Norges vassdrags- og energidirektorat

420 kV Skaidi-Lebesby – Søknad om konsesjon for planjusteringer i Stabbursdalen og for Lebesby transformatorstasjon

Søknad om konsesjon

Figur 1: Kartutsnitt som viser vurdert konsesjonsgitt, vurdert og nå omsøkt justering av kabeltrase over "Kunsavárri" sør i Stabbursdalen

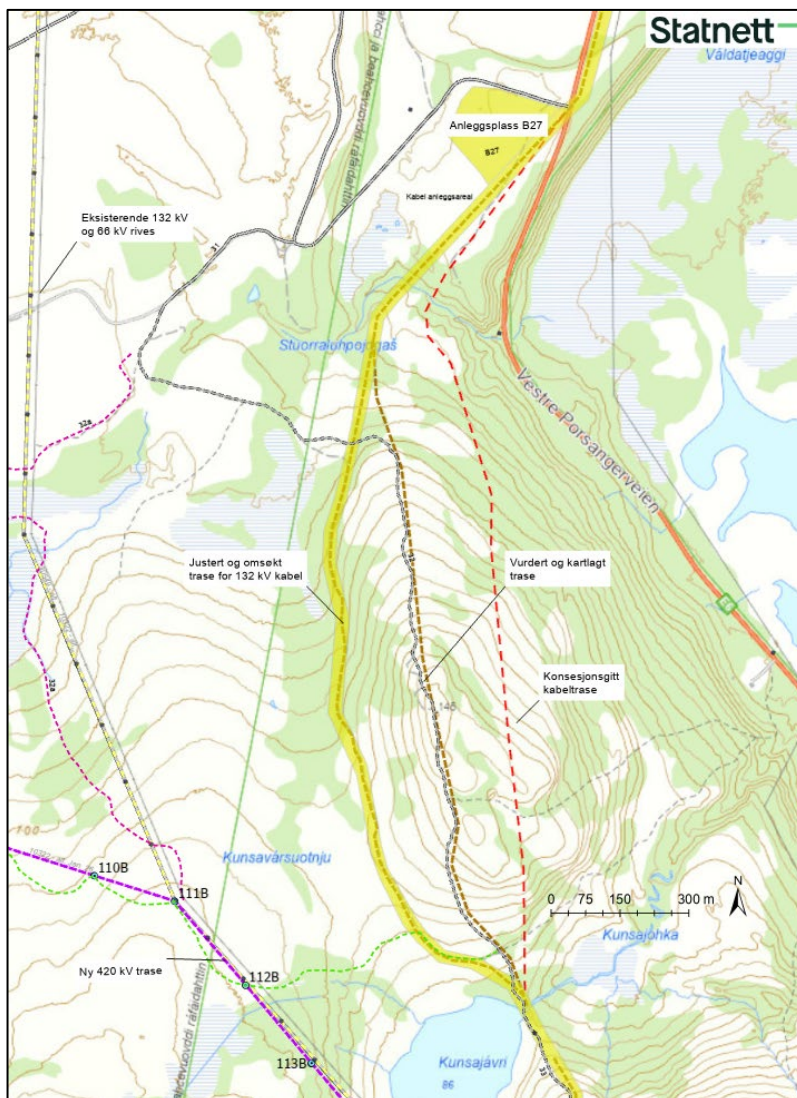
Statnett har i møte med Njeaiddan siida i Reinbeitedistrikt 16 fått innspill på at det er ønskelig at kabeltraseen følger eksisterende barmarksløype til Kunsavárri i stedet for slik den nå er forutsatt, på østsiden langs fjellsiden opp mot toppen.

Innspillet kom fra siidaen på grunn av at Statnett nevnte behovet for anleggsvei langs kabelgrøften i byggefasen, og at det ville være behov for å ha en mulighet for tilkomst langs kabeltraseen også i en driftsfase. Statnett vil legge tilbake stedegen toppjord/vekstmasser og legge til rette for naturlig revegetering, men det forutsettes at det vil kunne være farbart langs kabeltraseen med terrengkjøretøy. For å redusere risiko for at det ble etablert en ny tilkomst til Kunsavárri/Njeaiddan mener reindriften at det er bedre å legge traseen langs eksisterende kjøretrasé.

Statnett er ikke uenig i dette, selv om det er liten sannsynlighet for at det vil bli motorisert ferdsel langs kabelgrøften. Dette vil være regulert av lov om motorferdsel i utmark. Samtidig er det en fordel at inngrep blir samlet og dette vil også gi mindre behov for anleggsvei/ tiltak i anleggsfasen.

Statnett har sett på justering av kabeltraseen både langs barmarksløypen som går tvers over Kunsavárri og langs en barmarksløype som går på vestsiden av Kunsavárri, og har kommet fram til at det blir en bedre høydeprofil og muligheter for revegetering langs vestsiden av toppen. Da det ble gjennomført kartlegging av naturmangfold/naturtyper sommeren 2025 ble det forutsatt en justering langs barmarksløypen som går over toppen av Kunsavárri, se kartet i figur 1. Det er derfor behov for å gjøre en ny kartlegging av den vestre barmarksløypen opp mot Kunsavárri/Kunsajávri, noe som planlegges gjennomført sommeren 2026. Ved funn av eventuelle sjeldne/hensynskrevende arter vil vi kunne tilpasse traseen innenfor et belte på 50 meter, eventuelt gjennomføre andre tiltak for å ivareta eventuelle forekomster.

Figur 3: 3D utsnitt som viser ny 420 kV ledning der denne krysser 132 kV ledningen og går i ny føring sørover mot Ekornbakken.

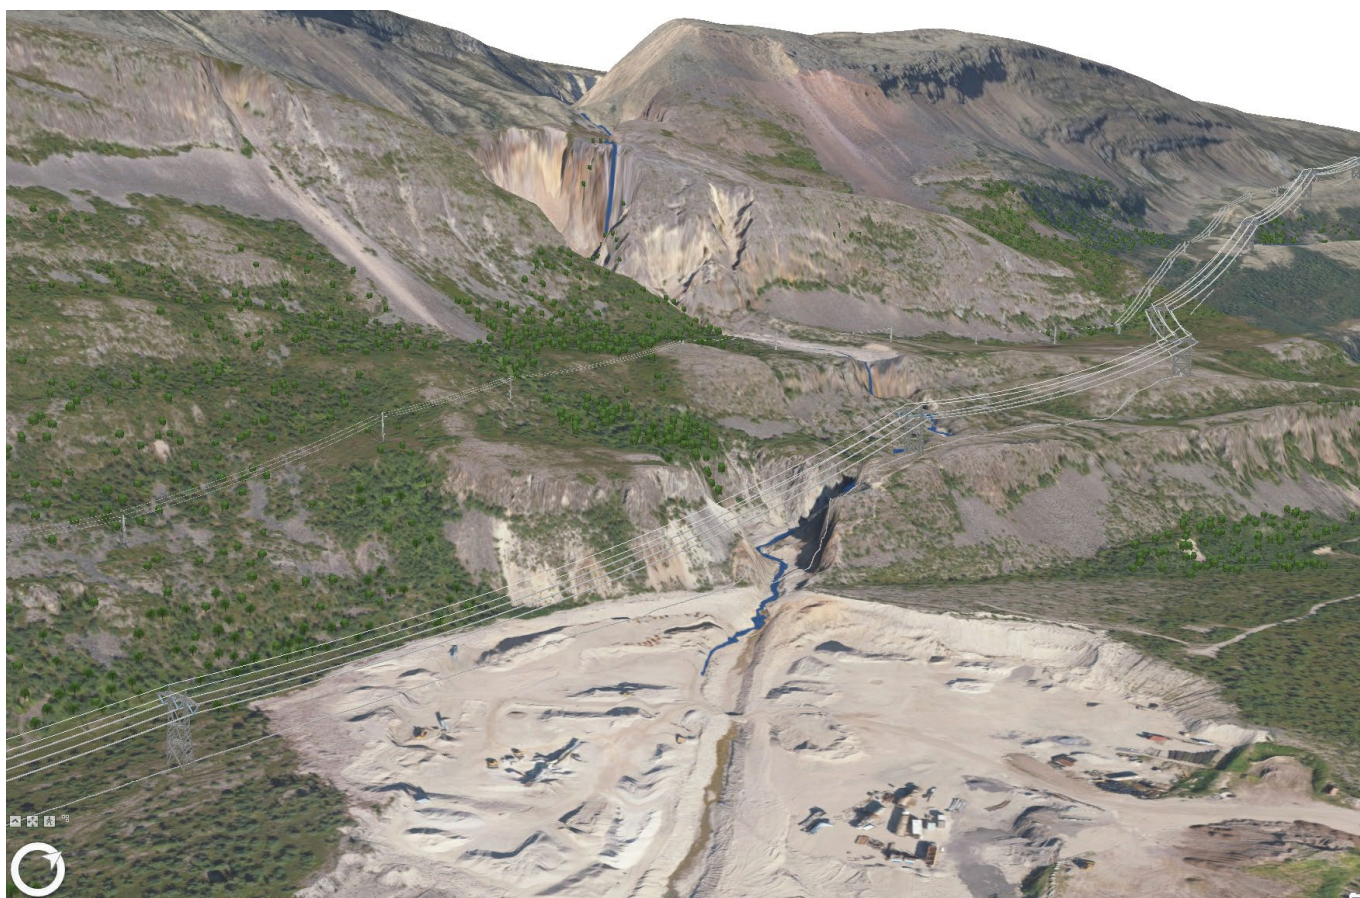
Som det følger av den endelige konsesjonen skal det vurderes traséjusteringer i Lakselvdalen ved at 420 kV ledningen krysser eksisterende 132 kV ledning lenger mot nord enn det som er planlagt ved Gjøkenes/Ekornbakken i dag. Dette vil redusere landskapsvirkninger langs Lakselva. Energidepartementet legger til grunn at traséjusteringene kan vurderes og

behandles som en del av detaljplanen. Statnett ønsker imidlertid å ta med denne traséjusteringen i denne konsesjonssøknaden for en tidligst mulig avklaring.

Statnett har i hovedsak vurdert forholdet til skredfare ved å justere traseén på motsatt side av eksisterende ledning på denne strekningen, og har fått vurderinger fra Norges Geotekniske Institutt som viser at dette ikke er en problemstilling. Nord for dette området er det imidlertid flere strekninger som er utsatt for steinsprang, som gjør at ny 420 kV må gå på østsiden av dagens ledning. Det er videre en fordel at vi fikk justert spesielt ett mastepunkt vekk fra et noe utsatt område i nærheten av Lakselva.

Figur 6: 3D skisse av stasjonen som viser areal for masseuttak til høyre i bildet (karthenvisning R6) og område for permanent masselager til venstre i bildet (D3). Figuren viser ikke innføring av eksisterende ledning

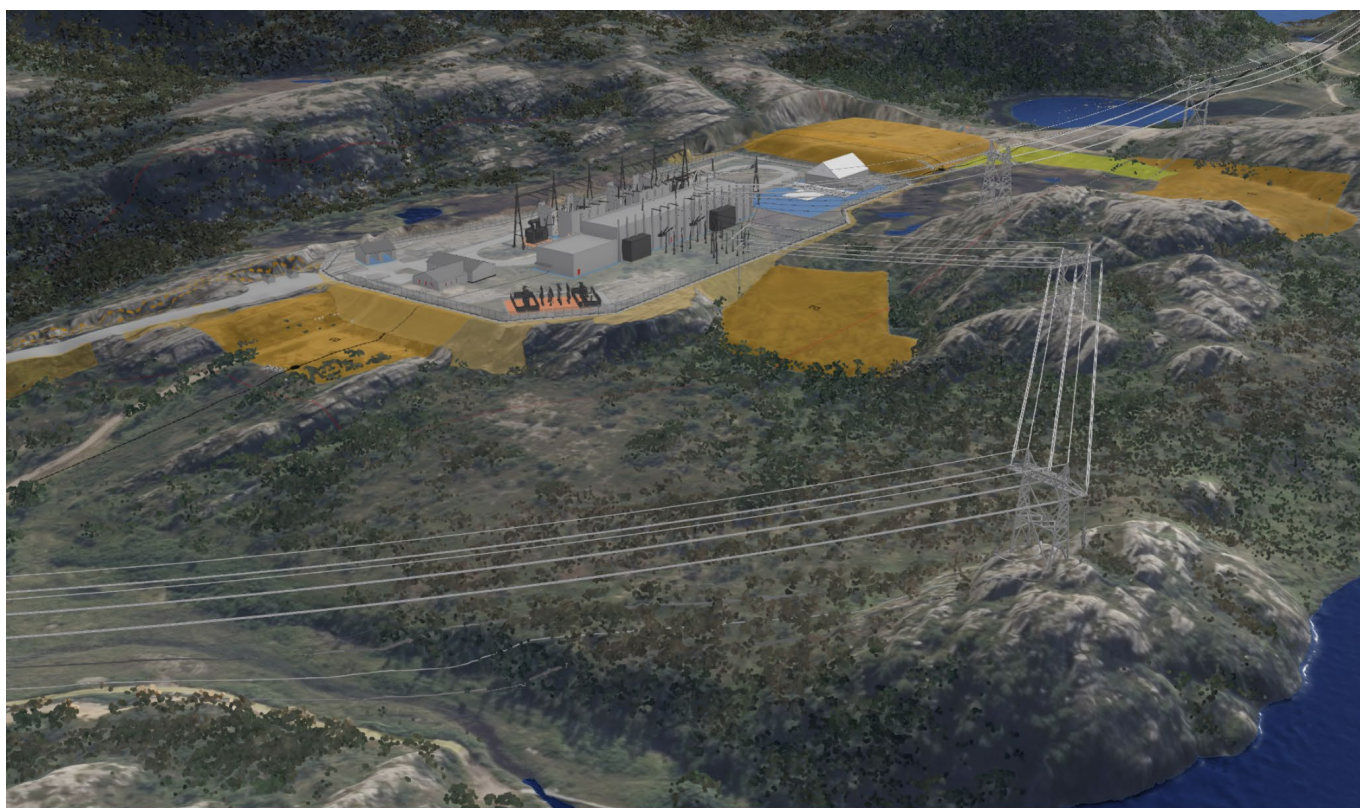
Statnett søker også om arealer til permanente masselager vest og nord for stasjonen og områder for masseuttak sør for stasjonen. Det er per i dag beregnet et masseoverskudd på om lag 25 000 m³ av masser som må deponeres. Deler av disse massene kan trolig benyttes til terrengtilpasning av området som planlegges for masseuttak, imens andre deler igjen kan benyttes for terrengtilpasning av fyllinger langs adkomstveg og stasjonsfylling. Statnett søker om tre arealer for permanent masselager for stasjonen, hvorav de nordligste områdene vil måtte sjekkes med hensyn på grunnforhold før det eventuelt lagres masser der. Sånn sett vil disse arealene være alternativer til masselager i påvente av at man får den endelige oversikten over stabiliteten i området.

For sprengstein er det et underskudd ifølge de foreløpige estimatene vi har gjort, og det er derfor forutsatt at det vil tas ut steinmasser fra fjell i søndre del av stasjonsområdet/sør for stasjonsområdet. Her vil det også være godt egnet for å etablere en rigg- og lagerplass for byggingen av stasjonen. Det planlegges å ta ut et volum på inntil 73 000 m³ i denne delen av stasjonsområdet som vil kunne benyttes til byggingen av stasjonen og adkomstvegen. Dette innebærer at det blir en skjæring på 5-7 meter høyde i sør. Se skisse av området i 3D visualiseringen i figuren under.

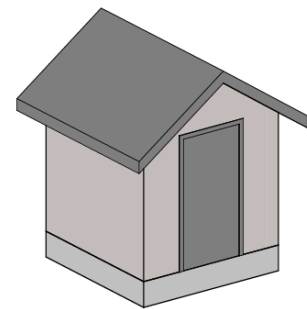
I opprinnelig konsesjon er ikke kabelinnføring i stasjonen spesifisert. Statnett planlegger ett kabelsett per ledning, lagt i trekantforlegning med tverrsnitt 2000 mm² Al.

132 kV ledningene omsøkes som jordkabel på en strekning på ca. 650 meter, i hovedsak i og langs adkomstveien til stasjonen, og er vist i kart i vedlegg 2.

Figur 8: Skisse av pumpehus som plasseres ved tjern sør for stasjonsområdet

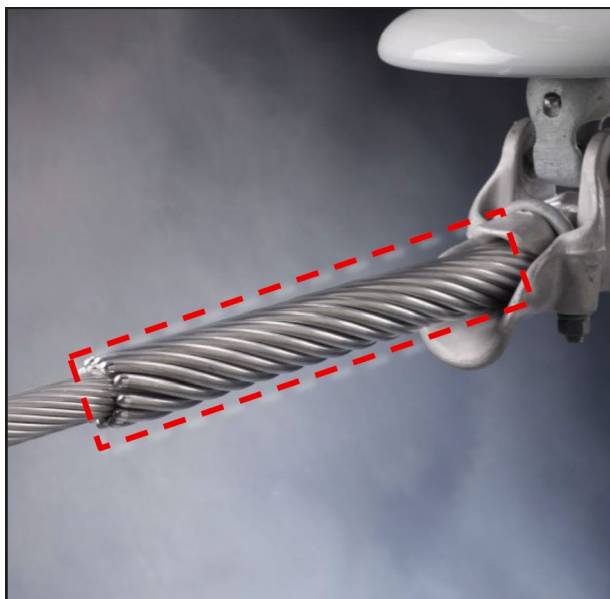
Statnett har vurdert risikoen ved en eventuell brann, og Lebesby transformatorstasjon ligger et stykke unna nærmeste brannberedskap. Det planlegges en brannvannstank på 180 m³ som en del av detaljprosjekteringen av stasjonen, men med lange avstander til nærmeste brannberedskap og samtidig også redusert kapasitet, mener Statnett det er viktig å planlegge for ytterligere beredskap for slukkevann. Vi har derfor sett på muligheten for å etablere et pumpehus og nedgravd brannvannsledning til dette formålet og vurderer at det vil kunne være tilstrekkelig kapasitet i et tjern sør for stasjonen. Figuren under viser et eksempel på et slik pumpehus, og plassering av pumpehus og trasé for nedgravd brannvannslange er vist i kart i vedlegg 2. Tiltaket vil innebære et rør m/inntak som går ut i tjernet og langs bunnen i tjernet til en sikker frostfri dybde. Dersom systemet blir tatt i bruk blir vannstanden i tjernet senket. Det er ikke behov for noen dyp grøft for brannvannslangen/-røret, siden dette ikke vil være fylt med vann. Selve pumpehuset er plassert nede ved vannkanten til tjernet og har et areal på 5,7 m².

Tjernet ligger ca. 200 meter sør for stasjonsgjerdet på Lebesby transformatorstasjon og har ca. 15000 m² i vanndekt areal. Ut ifra observasjoner gjort på flyfoto har dette tjernet tilstrekkelig dybde og vurderes å kunne gi nødvendig vannforsyning ved en beredskapssituasjon. Dersom det blir en situasjon med brann, vil brannvannstanken gi slukkevann i en time. Dersom man legger til grunn en tilsvarende vannmengde vil tjernet få en nedsenkning på rett i overkant av 1 cm for per time, uten å ta høyde for tilsiget.

Statnett kan ikke se at tiltaket med graving og plassering av pumpehus og rør gir virkninger for noen allmenne interesser i nevneverdig grad, men tiltaket kan ha en viss betydning for vassdragstilknyttede arter dersom det mot formodning blir behov for slukkevann over en lengre periode. Tiltak langs kanten av tjernet for å få gravd ned vannledningen vil være midlertidige, og stedegne masser/vekstmasser vil legges tilbake. Statnett foreslår at det kan gjøres en sjekk av verdier i og ved tjernet sommeren 2026 som en del av Detaljplanen for tiltaket og at informasjon ettersendes til NVE.
